改善箇所説明図

改善の内容

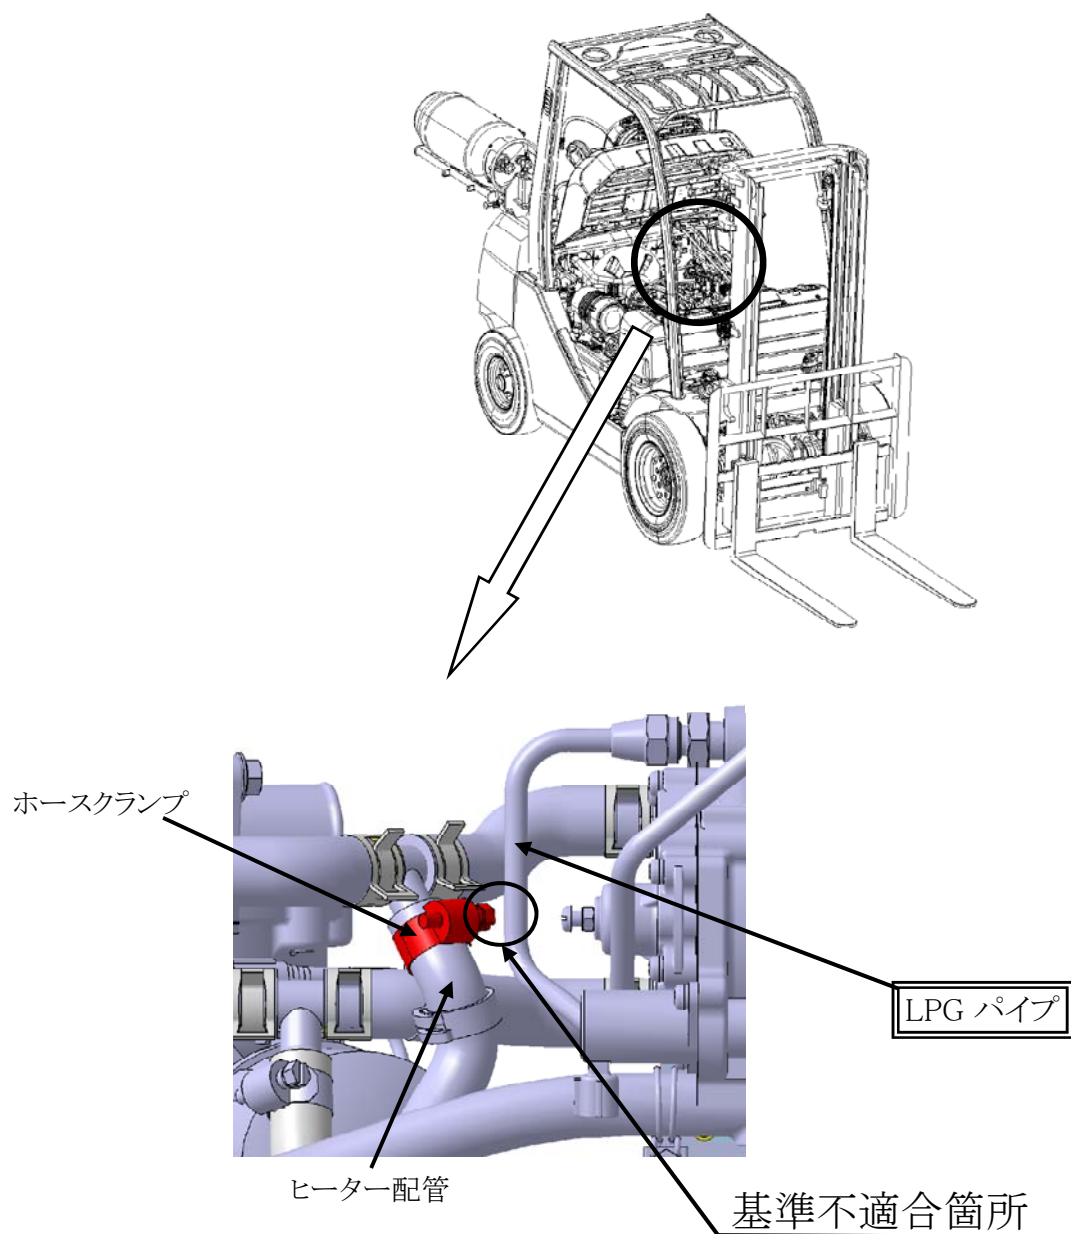
〔 LPG式フォークリフトのヒーター付き車において、ヒーター配管のホースクランプの取り付け角度が不適切なため、エンジン始動時やチルトリリーフ時の振動により、LPGパイプと当該ホースクランプが干渉する場合がある。そのため、LP

全車両、LPGパイプを点検し、当該パイプが損傷している場合は新品に交換する。
また、ホースクランプの取り付け角度を適切に調整し、LPGパイプとホースクランプの隙間を確保する。

識別：黄色のペイントをホースクランプに塗布する。
